デルタ電子株式会社
E+ジーエフ営業本部
TEL: 06-4798-0555

PCSの定格出力変更に関して

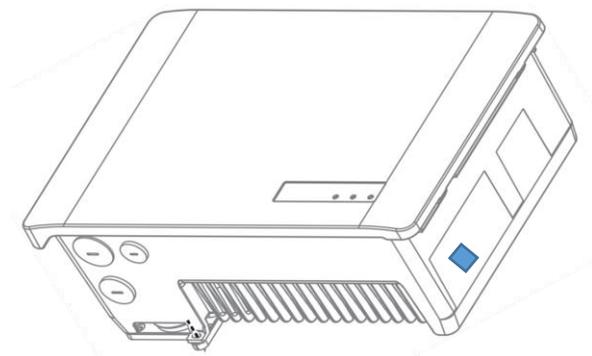
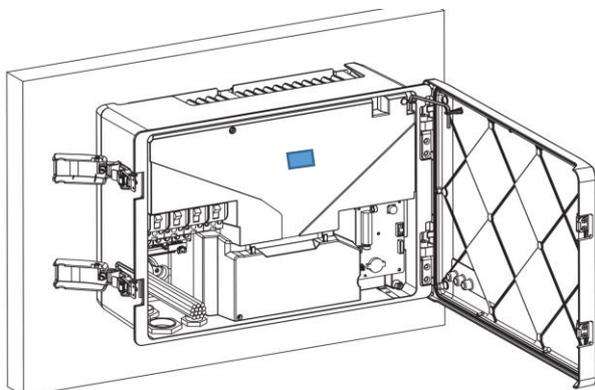
- ・ 変更対象PCS型番：H4.5J_230
- ・ JET認証登録番号：MP-0182
- ・ 変更前の皮相電力：4.7kVA
- ・ 変更後の皮相電力：4.2kVA
- ・ 変更前の有効電力：4.5kW
- ・ 変更後の有効電力：4.0kW
- ・ 力率：変更なし(力率一定95%)
- ・ 使用する機能：狭義PCSの常時クリップ動作
- ・ 変更後の表示：下記シールをPCSの外側と内側に貼る

■ はシールの貼り付け位置です。
